Instrucțiuni de montare pentru rolele libere 532 0158 10 și 532 0189 10

Nr. piesă LuK AS: 532 0158 10 (veche)
532 0189 10 (nouă)

Rola liberă **532 0158 10** a fost înlocuită cu rola liberă **532 0189 10**.

Fig. 1: 532 0158 10 (versiune veche)

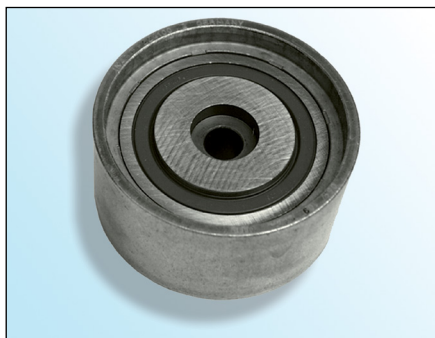
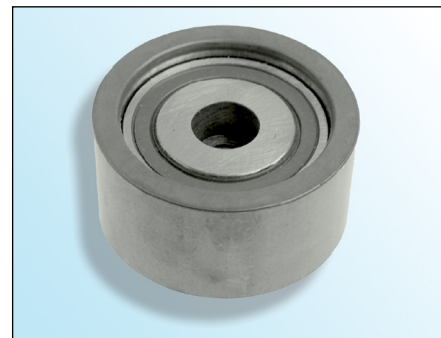
Rola liberă **532 0158 10** trebuie montată folosind o șurubelniță hexagonală pentru filet de **40 mm**.

Rola liberă **532 0189 10** trebuie montată folosind o șurubelniță hexagonală pentru filet de **30 mm**.

Șurubul încus în pachet trebuie folosit la montarea rolei libere.

Utilizarea unor șuruburi necorespunzătoare poate duce la deteriorarea motorului!
